Avis IRSN N° 2016-00109

Objet : Institut Laue-Langevin - Réacteur à haut flux (INB n°67)
Mise en service des systèmes d'arrêt sismique du réacteur et de coupure des alimentations électriques non sismiques

Schéma de principe - intégration des systèmes ARS et CAE dans le système de sécurité du réacteur

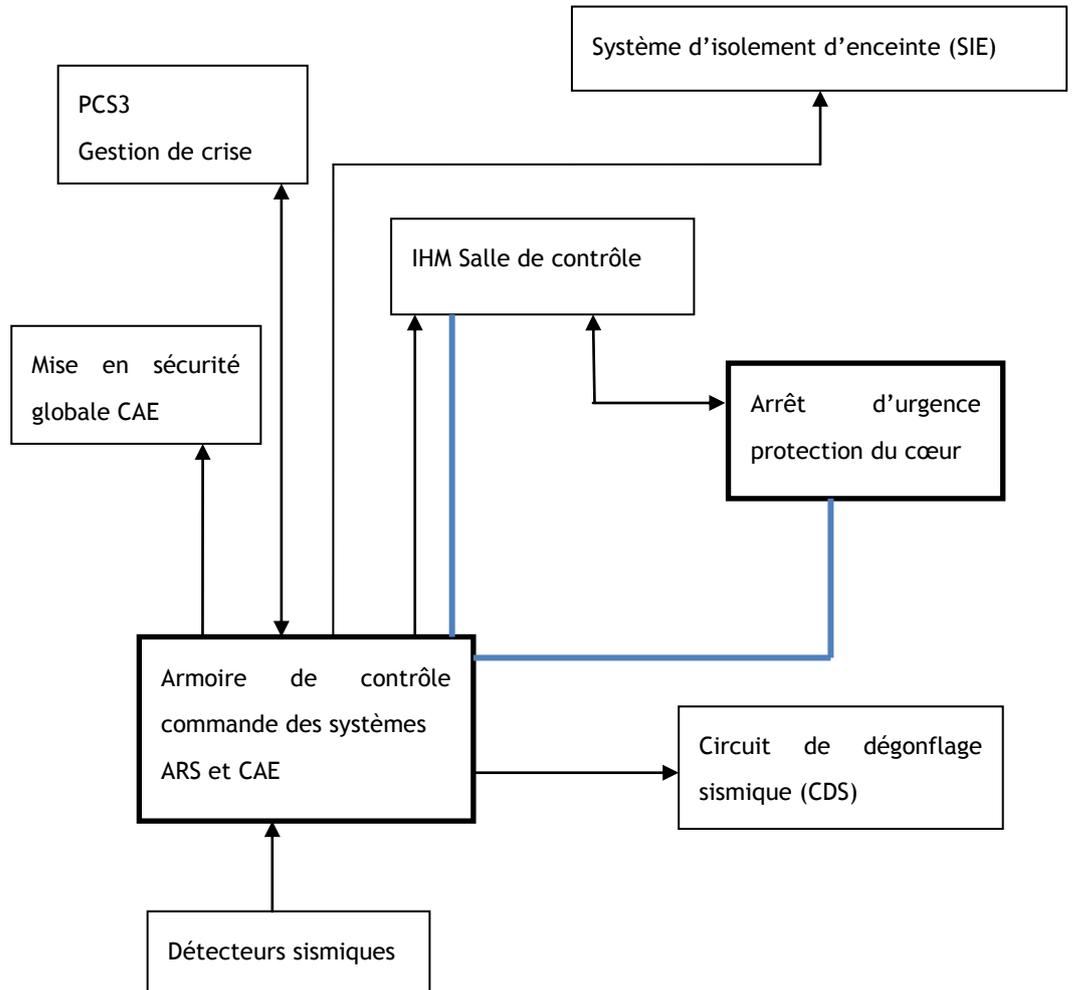
L'ARS est composé de deux armoires de contrôle commande situées dans des locaux différents de l'installation (un schéma de principe est présenté en annexe 1 au présent avis). Les alimentations électriques de chaque armoire sont distinctes et secourues par batterie (1h). Chaque armoire acquiert les signaux issus d'un couple de détecteurs sismiques, les deux couples de détecteurs étant également séparés géographiquement.

En cas de séisme, le déclenchement de l'arrêt d'urgence du réacteur est réalisé dans chaque armoire en logique 3 sur 4, le signal émis par les détecteurs étant un signal « tout ou rien » à manque de tension. Chaque chaîne de commande coupe alors indépendamment l'alimentation des électro-aimants des barres de sécurité du réacteur. Les logiques de vote et les découplages entre chaînes sont réalisés par des relayages non programmés, la perte de l'alimentation électrique des armoires de contrôle-commande se traduisant par l'ouverture des contacts correspondants. L'ILL a précisé lors de l'instruction que l'ensemble des opérations de maintenance, de paramétrage et d'essais périodiques des détecteurs sismiques et des armoires de contrôle-commande de l'ARS seront effectuées sur chaque chaîne, de manière séparée, lors des périodes d'arrêt du réacteur.

Les principes retenus par l'ILL pour la conception et l'installation de l'ARS respectent les principes de séparation entre sous-ensembles redondants, ainsi que le critère de défaillance unique matériel. En outre, les dispositions de suivi en exploitation de l'ARS, qui seront intégrées dans les règles générales d'exploitation (RGE), sont similaires à celles actuellement mises en œuvre pour le système de protection en place. Ces éléments n'appellent pas de remarque de la part de l'IRSN.
